Stołeczny Zarząd Infrastruktury

SZI-SZP.2612.29.2025

Informacja na stronę internetową

dotyczy: przetargu ograniczonego w dziedzinach obronności i bezpieczeństwa – Sprawa 32/01828/2025

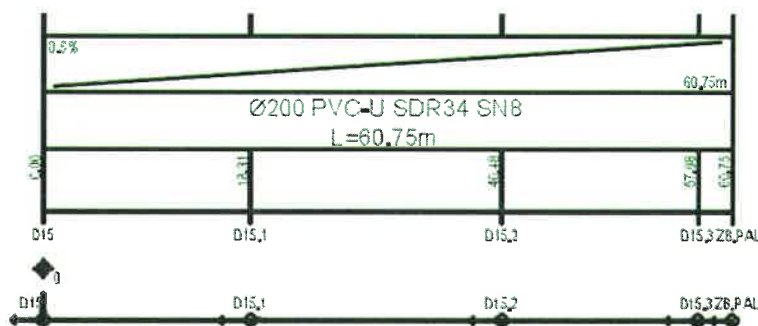
Prosimy o udostępnienie dokumentacji oraz przedmiaru instalacji półstałego urządzenia gaśniczego wskazanego w opisie technicznym branży elektrycznej.

Zamawiający informuje, że wymagania PUG opisane są dla systemowej stacji transformatorowej (pomieszczenia agregatu z paliwem) i stanowią wytyczne dla dostawcy stacji transformatorowej jako elementu prefabrykowanego dostarczanego jako komplet.

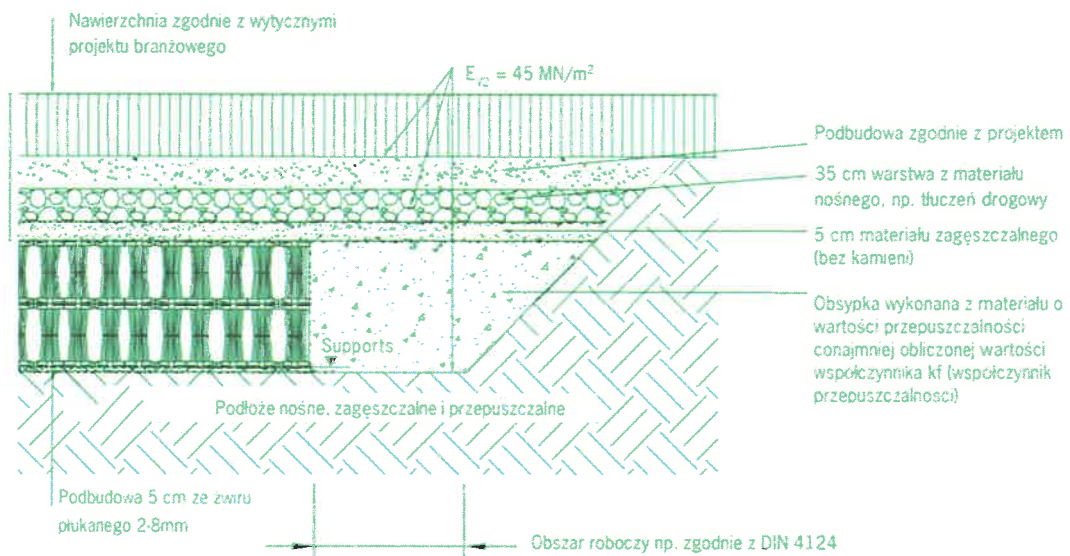
Instalacje sanitarne. Prosimy o podanie rzędnej dna zbiornika rozsączającego wody deszczowe?

Zamawiający informuje, że rzędne dna zbiornika są podane na profilu S-04.
